REF.: CONCORRÊNCIA PÚBLICA Nº 06/2020 e Nº 07/2020

Na qualidade de assistente técnica na Concorrência Pública Nº 06/2020 e Nº 07/2020, a pedido da equipe de licitação, venho esclarecer o questionamento referente à Impugnação apresentada pela empresa SANEURB, a saber:

Figura 1 – Trecho de travessia na Avenida Perimetral (CP 006/2020)

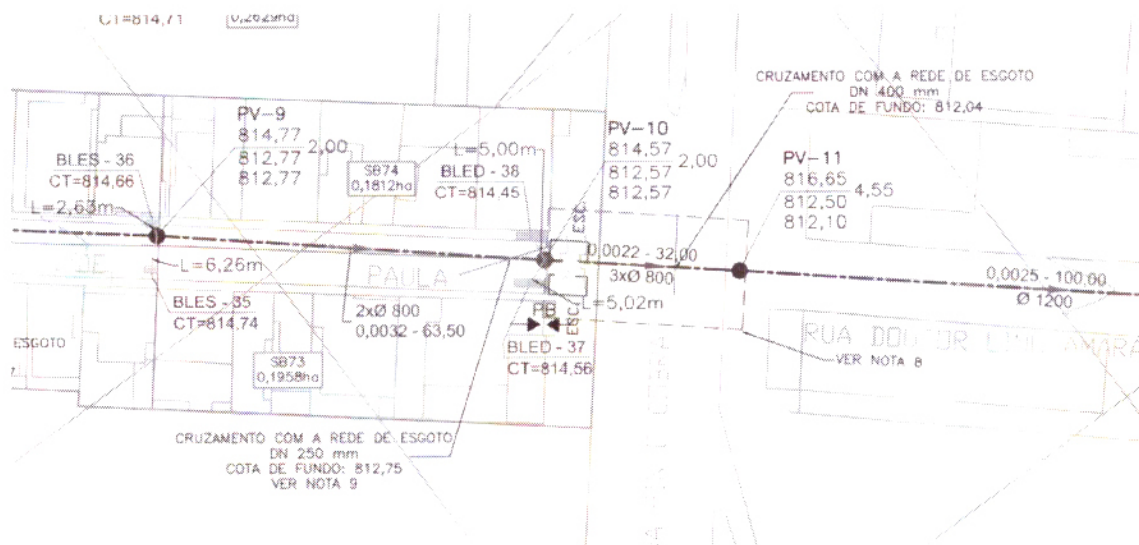
“Considerando-se tratar do mesmo objeto, ou seja, DRENAGEM PLUVIAL, solicitamos a gentileza de nos informar e ratificar o motivo por que são utilizados tubos PEAD de diferentes especificações técnicas. O motivo da nossa dúvida é que existe diferença sensível de preços nos mesmos.”

No caso da CP 006/2020 os tubos de PEAD foram referenciados na planilha de referência SICRO, pois se trata de uma drenagem que transpassa a Avenida Perimetral, que é uma Rodovia Estadual (MG-290) sob jurisdição do Município com tráfego alto e pesado, já que é uma importante ligação entre o Sul de Minas Gerais e a Região Metropolitana de Campinas. O tráfego alto e pesado exige a utilização de tubos estruturados. No trecho de travessia da MG-290 há 3 tubos de PEAD a serem executados sob o método não destrutivo, conforme se observa na Figura 1 abaixo:
